Audi/ Seat/ Skoda/ VW'nin çeşitli 1.2-2.0L TDI Common Rail motorları EA189'da kullanılan CT1139K2, CT1139K3PRO, CT1139WP2, CT1139WP6, CT1139WP8PRO triger kayışı kitlerinden gergi kasmağının farklı versiyonları

Şekil 1 Tasarım Litens / INA

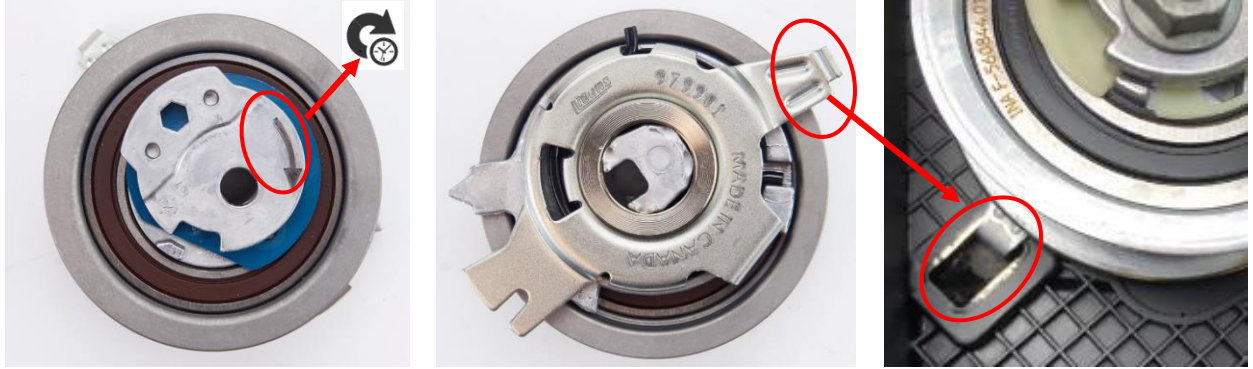
Teslimat kapsamındaki V56349 gergi rulmanı, araç içine monte edilmiş olan rulmandan farklı görsel özelliklere sahiptir. Gergi rulmanının montaj talimatında belirtilen ölçüde gerdirilemediği görülebilmektedir.

Araç üreticisi tarafından iki farklı gergi kasmağı versiyonu monte edilir. Continental kitinin içinde de bu modellerden biri veya diğeri mevcut olabilir. Şekil 1 veya Şekil 2

Gergi kasmağının her iki versiyonu da araç üreticisi tarafından belirtilen motorlarda birbirinin yerine kullanılabilir. Montaj tipi ve gerdirme yönü farklılık gösterdiğinden, araç üreticisinin montaj talimatlarına uyulmalıdır. Gates versiyonu saat yönünün tersine, Litens/ INA versiyonları ise saat yönünde gerdirilir. Her iki silindirin germe yönü açıkça tanımlanmıştır (germe plakasının dış tarafındaki ok).
